Wettbewerb Stadtstrecke Bremen

DOKUMENTATION

Leben mit dem Fluss – Leben mit der Weser
Ein Projekt im Rahmen des Bundesprogramms
Nationale Projekte des Städtebaus

Dokumentation

Ein 2. Preis

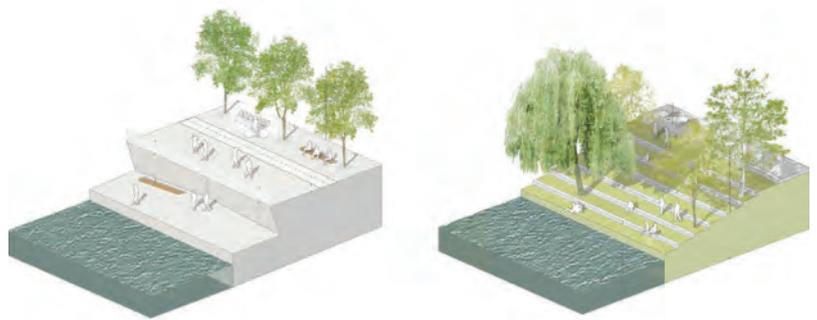
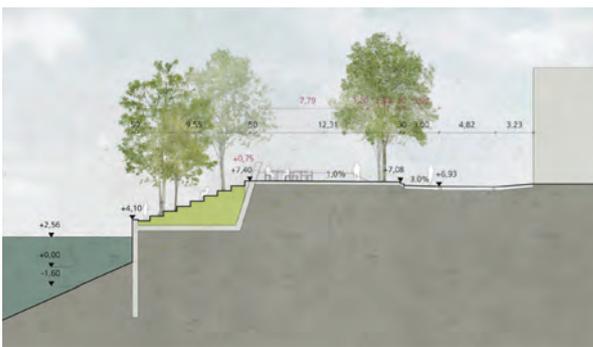
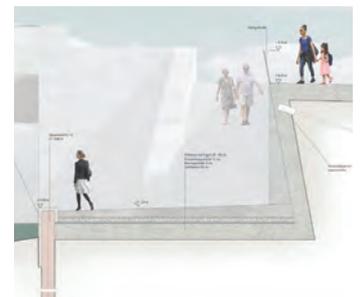
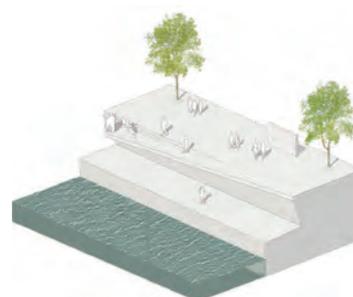
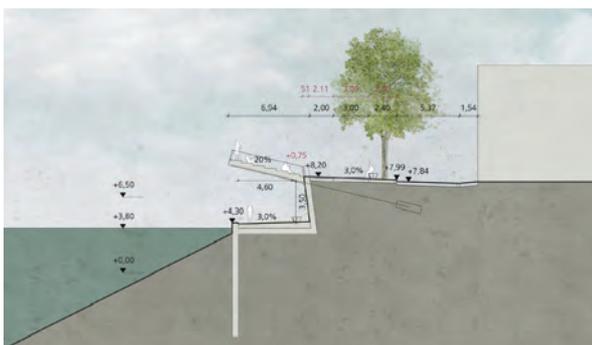
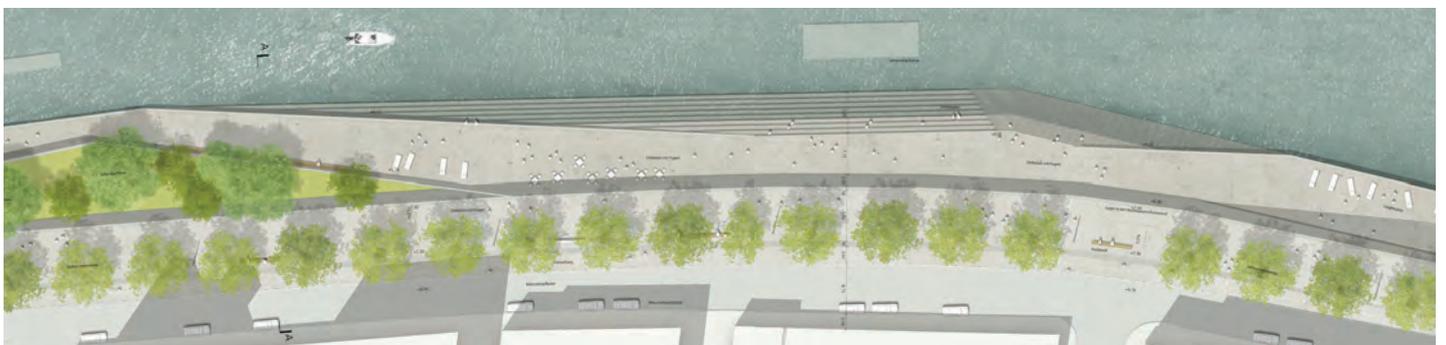
Mit raumgreifenden, auf den Fluss- und Stadtraum bezogenen Gesten wird eine großzügige Terrassenanlage konzipiert, die auch als Skulptur gelesen werden kann. Die Bewegungsräume auf den verschiedenen Ebenen werden über lange Rampen mit vielfältig nutzbaren Aufenthalts-, Sitz oder Liege- und Begegnungsorten verknüpft. Daraus ergibt sich aus der Bewegung des Flusses heraus eine markante Hochwasserkontur, die zugleich als großes Bauwerk wahrgenommen werden kann. Einem Bewegungsraum mit Straße, Radweg und Promenade im Sinne eines Shared Space entlang der verschiedenen Quartiere der Alten Neustadt sind auf den Fluss orientierte grüne oder mit Sitzstufen ausgestattete Plateaus der neuen Deichanlage vorgelagert. Hier wurde für jeden Abschnitt eine charaktervolle Ausprägung gefunden: Vor Becks erlebt man den großen Fluss, am historischen Ufer schaut man auf die Silhouette der Stadt und am St. Pauli Deich kann man in zwei Ebenen den Übergang in den Landschaftsraum am Werdersee wahrnehmen.

Die für einen neuen Stadtraum ausgelegte Terrassensituation ist insbesondere im Bereich der kleinen Weser nicht mit dem erforderlichen Querschnitt für den Hochwasserabfluss vereinbar. Deshalb wären wichtige Schnittstellen des Konzepts zu präzisieren. Dies betrifft auch die auf den unteren Terrassen vorgeschlagenen Bäume, die hier aus Gründen des Hochwasserabflusses nicht stehen dürften. Die Länge des für das Konzept erforderlichen mobilen Hochwasserschutzes wird kritisch gesehen.

Die Dimensionierung der verschiedenen Verkehrs- und Bewegungsflächen ist insgesamt funktionsfähig. Das betrifft auch die besonderen Orte am Wehr sowie die Bürgermeister-Schmidt-Brücke. Die Wilhelm-Kaisen-Brücke bleibt weiterhin über die bestehenden Treppenanlagen mit dem Uferweg verbunden.

Die Großzügigkeit der gesamten Anlage wird durch die Verwendung klarer, die Skulptur hervorhebender Materialien (grauer Granit und Ortbetonplatten) betont, die zugleich die Anmutung gut gestalteter technischer Bauwerke bspw. Infrastrukturelemente haben.

Die vorgeschlagenen Baumarten (Mehlbeeren) werden kritisch diskutiert. Das Grundkonzept für die Begrünung wird als stimmig angesehen, aber hinsichtlich des Unterhaltungsaufwandes sowie der gestalterischen Ausführung und Umsetzbarkeit der vorgesehenen Vegetation teilweise hinterfragt.

Auf Grund der recht üppigen Dimensionierung der gesamten Anlage bleiben Fragen hinsichtlich des Aufwandes für die Erstellung, die durch die vorgeschlagene Auswahl der Materialien und Ausstattungselemente ggf. zu kompensieren wären.

Ein 2. Preis

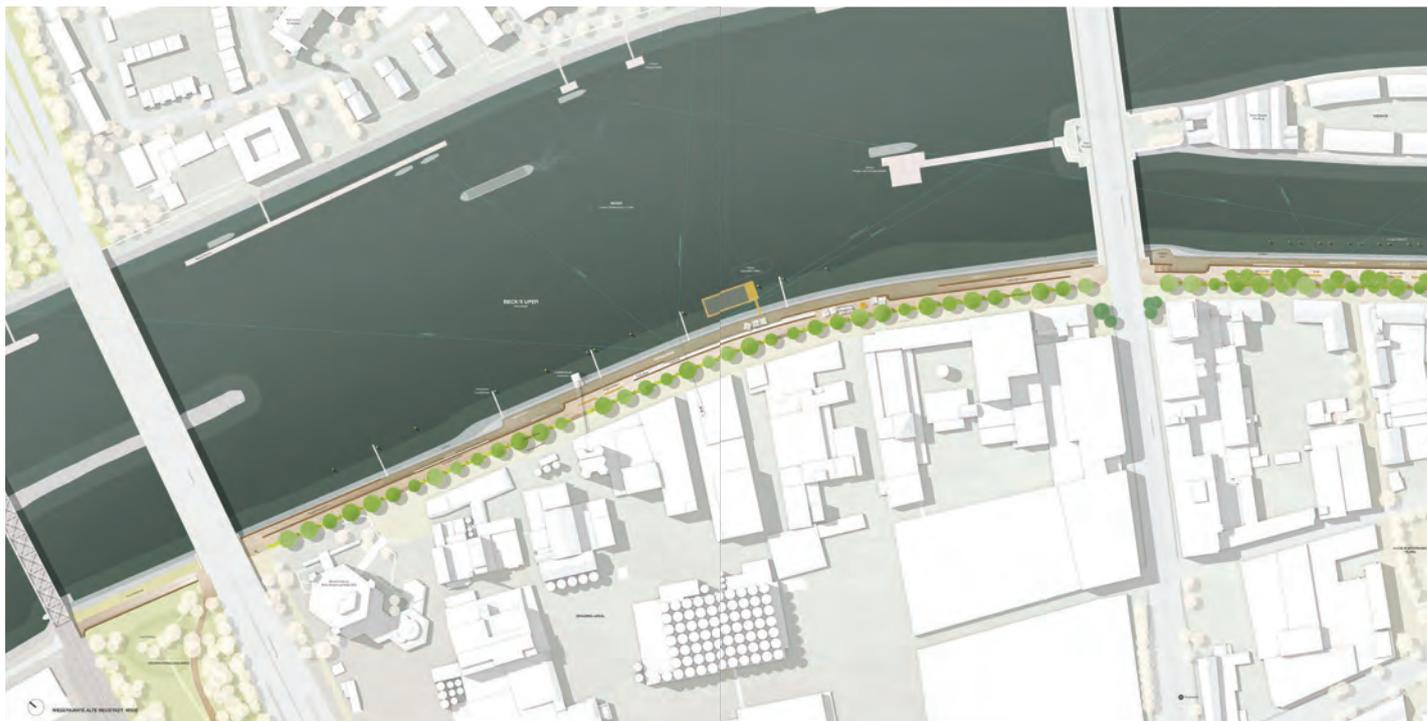
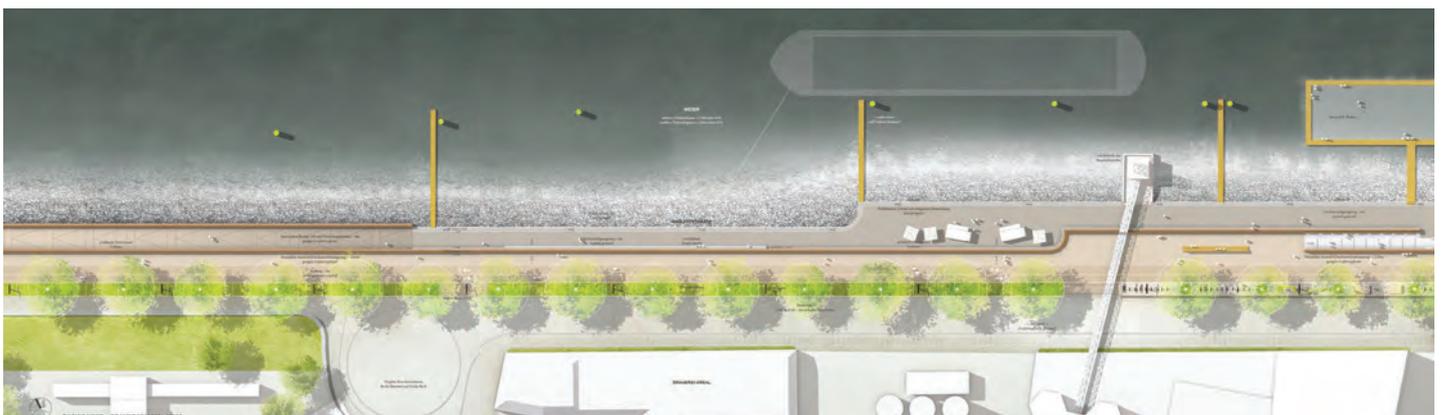
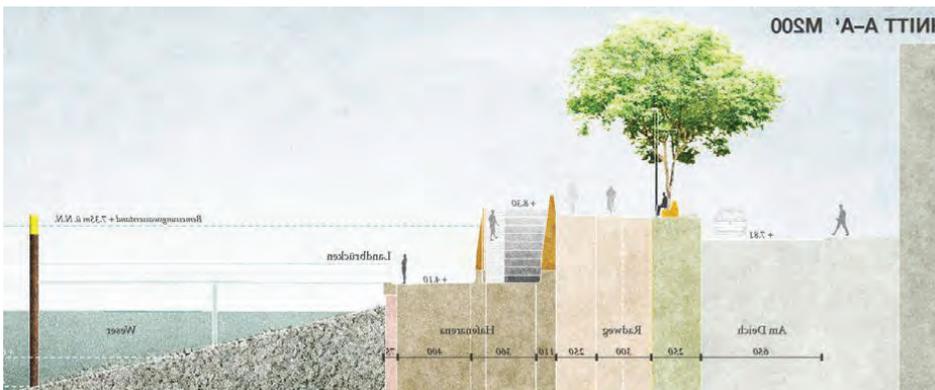
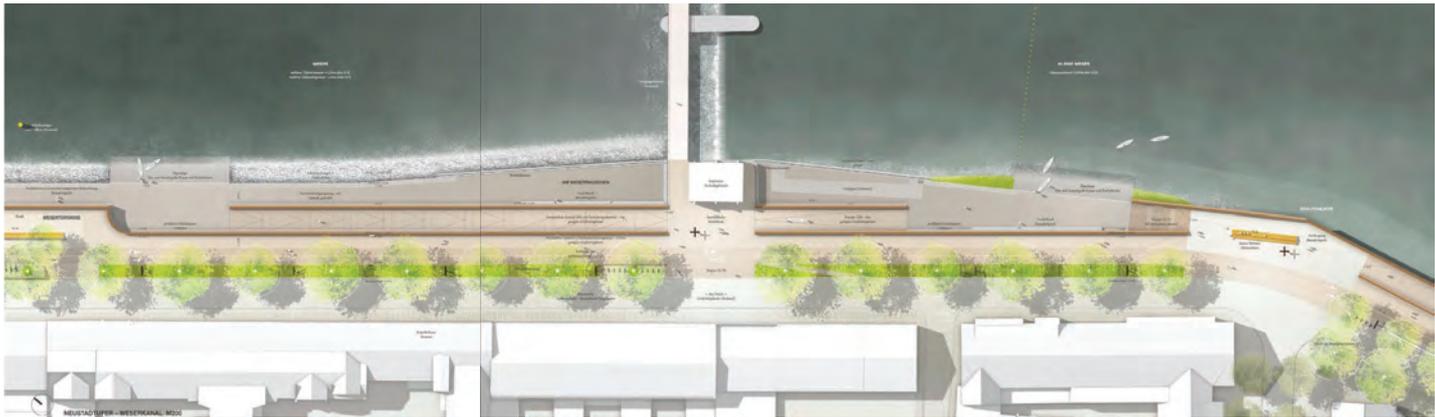
Das Konzept weist eine nachvollziehbare Linearität und eine klare Sequenz leicht unterschiedlicher Räume auf. Mit der Hafenaarena, den Weserterrassen, dem Brautbalkon und den Parkloggien entstehen entlang des Wassers differenzierte Aufenthaltsmöglichkeiten mit jeweils eigenem Charakter, Atmosphäre, Materialität und Zugänglichkeit zum Wasser. Die Themenwahl und Ausformulierung der einzelnen Sequenzen erscheint gut gelungen und dem Ort angemessen, wenngleich eine klarere Artikulation der Anfangs- und Endpunkte der neuen Promenade wünschenswert wäre.

Die Zonierung der Promenadenabschnitte ist verständlich und einfach gehalten. Der Radweg wird gemeinsam mit der Promenade geführt. Die Abgrenzung zur Straße erfolgt durch eine sogenannte Wiesenböschung. Schwierig erscheint in diesem Zusammenhang der Übergang zwischen Wiesenböschung und Straße. Dieser wird zwischen Stephanibrücke und Bürgermeister-Smidt-Brücke nur durch Treppen und nicht durch Rampen gewährleistet und ist damit nicht barrierefrei. Der Entwurf profiliert sich insbesondere durch eine spezifische Auseinandersetzung mit der Thematik des Hochwasserschutzes und der dazu notwendigen Hochwasserschutzmauer. Die Verfasser entwickeln das technische Bauwerk zum gestalterisch prägnantesten Element des Entwurfes. Die monolithische Betonmauer wird nicht verkleidet und weist einen noch oben heller werdenden Farbverlauf auf. Eingebunden und ergänzt wird die Hochwasserschutzmauer durch profilierte Betonfertigteile. Entlang des St. Pauli Ufers kommen mit den Parkloggien zusätzliche vertikale Elemente hinzu, die die Mauer gliedern und Aufenthaltsmöglichkeiten bieten. Als nachteilig, wenngleich

konzeptionell verständlich, wird die massive Ausprägung der Brüstung diskutiert, die die Erlebbarkeit der Wasserlage leicht einschränkt. In diesem Zusammenhang müsste die notwendige Höhe der Brüstung erneut geprüft werden. Kritisch diskutiert wird die Monumentalität der Hochwasserschutzmauer. Insbesondere die gestalterische Ausprägung der Parkloggien erscheint nicht überzeugend.

Alle Farbigkeiten und Materialien sind im Verhältnis zur Hochwasserschutzmauer zurückhaltend ausgewählt und gut aufeinander abgestimmt. Auch die Wahl des Zügelbaums erscheint in diesem Zusammenhang passend. Ergänzt wird die klar gesetzte Baumreihe entlang der Promenade durch Baumgruppen im Bereich der Weserterrassen. Im Bereich der Brautstraße werden die bestehenden Platanen integriert.

Kritisch betrachtet werden die Zonierung und die Erschließung des Platzes am Wehr. Die Promenade endet hier in einer sackgasartigen Aufweitung, deren räumliche Qualität in Frage zu stellen ist. Zudem kann die Kranauffstellfläche im Bereich des Wehres nicht realisiert werden und eine einfache Erreichbarkeit des Fischpasses ist nicht gegeben. Funktional sollte der südliche Abschluss der Promenade geprüft werden. Der Anschluss an die weiterführende Premiumroute ist nicht nachvollziehbar. Zudem greift die Bastion in diesem Bereich in den Hochwasserquerschnitt ein. Gleiches gilt für die Auskragung an der ehemaligen Brautbrücke, diese wird ebenfalls als problematisch diskutiert. Insgesamt erscheint die Arbeit gut ausgearbeitet und liefert mit der Inszenierung der Hochwasserschutzmauer einen wichtigen Beitrag.

3. Preis

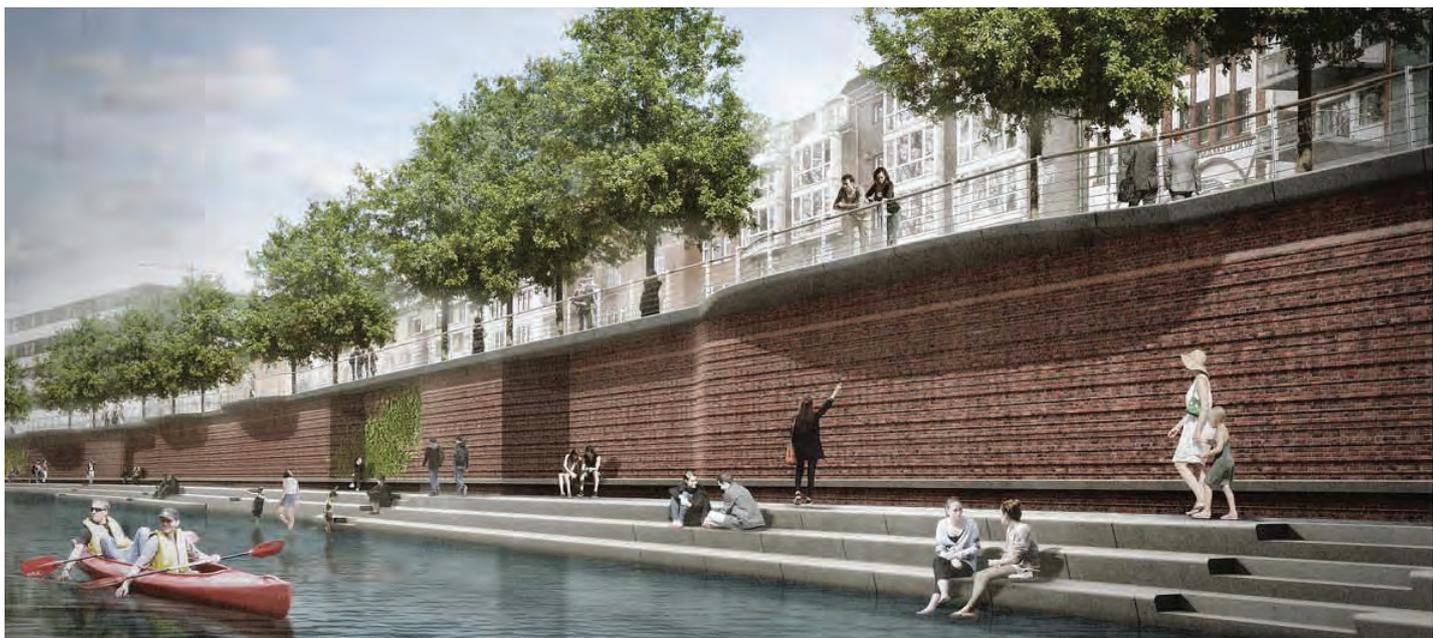
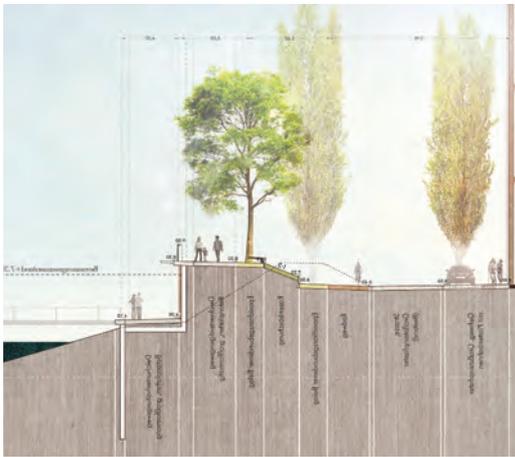
Die Arbeit besticht durch eine sehr stringente und konsequente Gliederung der Funktionen, angefangen mit dem baubestehenden Straßenraum, dem auf weiten Strecken der Radweg als sehr gut ausgebaute und ablesbare Premiumroute angegliedert wird. Der Radfahrer bewegt sich hier auf weiten Strecken zwar nicht in unmittelbarer Nähe zum Wasser, erlebt aber aufgrund der begleitenden Bäume und der in weiten Teilen grünen Böschung zur Promenade eine hohe Freiraumqualität. Die räumliche Trennung von der Promenade bedeutet eine konfliktfreie Führung des Radverkehrs und eine hohe Aufenthaltsqualität auf der Promenade.

Auch wenn die Radwegführung an kleineren Situationen und Aufweitungen gut auf diese reagiert, hätte man sich bei dieser konsequenten Haltung eine klarere Vorgabe des Entwurfes für die Querung an der Wilhelm-Kaisen-Brücke gewünscht.

Die Begrünung der oberen Promenade wirkt als grüne Kulisse, dabei aber nicht monoton. Der gezielte Einsatz verschiedener Baumarten schafft besondere Orte und eine abwechslungsreiche Ansicht.

Die gleichbleibende Gestaltung der Mauer wird kontrovers diskutiert. Die Vor- und Rücksprünge schaffen Aufenthaltsbereiche, gleichzeitig wirken sie in ihrer Anzahl und Verortung bezugslos. Die optionale Erhöhung der Flutschutzwand wird leider nicht dargestellt. Aufgrund der Vor- und Rücksprünge sowohl der Flutschutzwand als auch der Kante der oberen Promenade wird eine spätere Erhöhung als schwierig eingestuft.

Dort wo möglich und weniger durch Tidenhub beeinflusst, wird das Wasser durch Sitzstufen erlebbar und erreichbar gemacht. Es entstehen vor allem im Bereich des St.-Pauli-Ufers Orte mit hoher Aufenthaltsqualität.

Der Entwurf findet keine schlüssige Antwort auf Beginn und Ende der Stadtstrecke und deren Übergänge in die angrenzenden Freiräume. Gerade diese Erlebbarkeit des Wallrings könnte deutlich verbessert werden. Im Bereich der Wilhelm-Kaisen-Brücke wie auch des Wehrs wird der Flussquerschnitt im Vergleich zum Bestand deutlich eingengt. Dies scheint heilbar, jedoch an der Einmündung Brautstraße nicht ohne deutliche Auswirkung auf den Entwurf.

Anerkennung

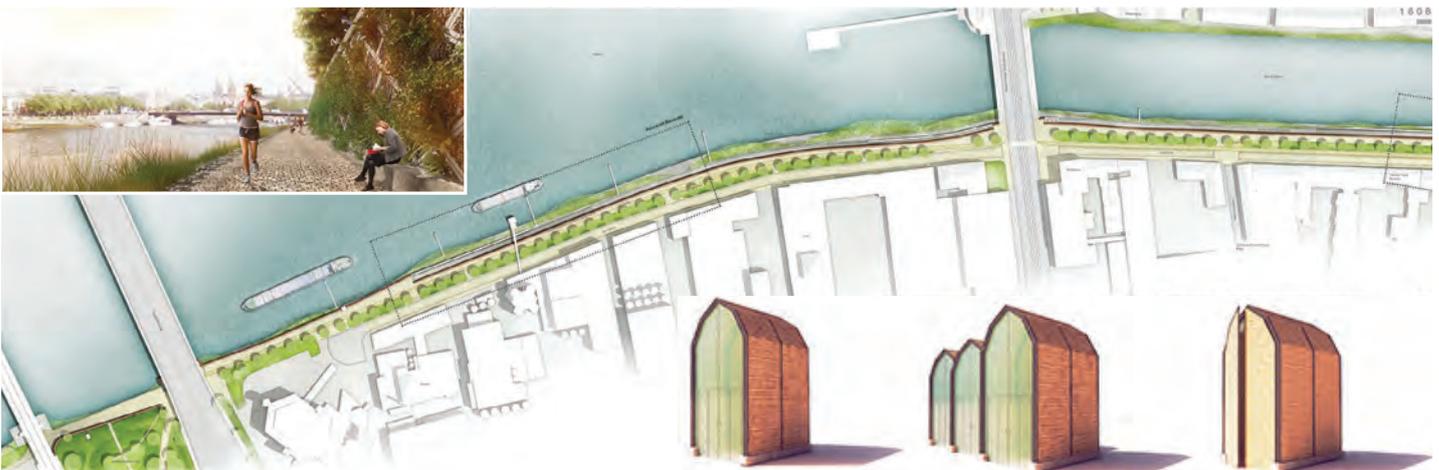
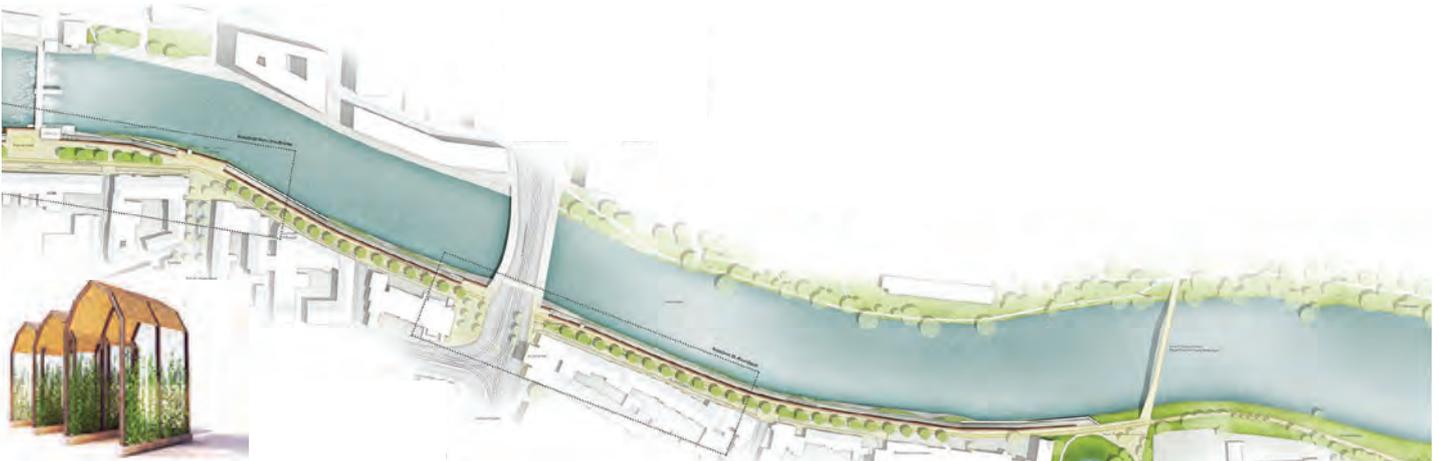
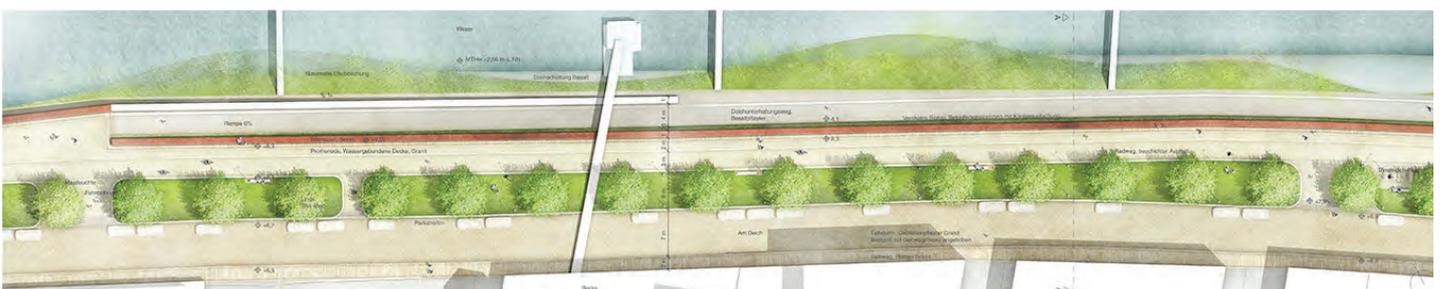
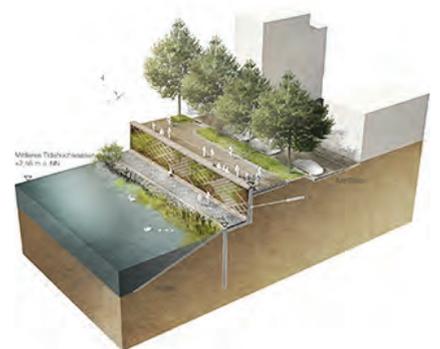
Die Arbeit entwickelt die neue Ufersituation in der Neustadt in einer ausgeprägten Linearität mit durchgängig parallelen Wegeführungen, bei der unteren Promenade entlang der Weser und bei der oberen Promenade als Rad- und Fußweg den Straßenraum begleitend. Die klare Führung der Promenadenwege und die schlicht-eleganten Übergänge an den Endpunkten Stefani-Brücke und an der Piepe überzeugen. Eine stringente einreihige Lindenpflanzung, eingebettet in einen breiten Pflanzstreifen, unterstreicht die einheitliche Linearität der Arbeit über alle Teilschnitte hinweg. Auf der gesamten Länge der Stadtstrecke droht die Einfachheit und Klarheit dieser Struktur jedoch in Monotonie umzuschlagen und lässt angemessene städtebauliche Akzentuierungen vermissen. Zwar beleben die in die obere Promenade eingelagerten besonderen Nutzungsangebote wie der Kinderspielplatz und der Rosengarten die Promenade und sind in Bezug auf die Nachbarschaften stimmig platziert. In ihrer gestalterischen Ausformulierung können diese Elemente jedoch nicht durchgängig überzeugen. Problematisch stellt sich aus der Sicht des Hochwasserschutzes auch die Einlagerung von baulichen Elementen wie dem Kiosk und der Fontäne in der Aufstellfläche am kleinen Weserwehr dar.

durchgängiges vertikales Stadtbiotop, das die Stadtsilhouette auf einer durchlaufenden Höhe durchgängig grün und ruhig prägt. Es wird ergänzt mit einer als auenartig interpretierten Vegetationsgestaltung entlang des unteren Promenadenweges. So wird ein Stück Flussnatur neu in die Stadt geholt. In dem Vorschlag für die Gestaltung der Hochwasserschutzmauer sieht die Jury einen anregenden und zukunftsächtigen Beitrag für die Gestaltung von städtischen Infrastrukturbauten, die multifunktional sind und technische Funktionen mit der Gestaltung von Lebensräumen für Flora und Fauna verbinden.

Die Mauer ist aus einem Stahlbetonkern konstruiert, überzogen von Stahlbetonelementen. Deren rautenförmige Öffnungen können mit Klinkern ausgefacht und mit unterschiedlichen Betonfertigteilen besetzt werden, die eine vielfältige sukzessive Besiedlung mit Pflanzen und Tieren ermöglichen, wenngleich die prognostizierten Arten angezweifelt werden. Kritisch wird diskutiert, ob die vorgeschlagene Konstruktionsweise die angestrebte Besiedlung tatsächlich angemessen fördert und einen Erhalt der Mauer ohne allzu intensive Pflegemaßnahmen dauerhaft ermöglicht.

Die Arbeit wird als ein sehr anregender und zukunftsächtiger Beitrag zur Gestaltung des urbanen Hochwasserschutzes gesehen. Sie kann aber in ihrem städtebaulichen und gestalterischen Gesamtansatz nicht in gleicher Weise überzeugen.
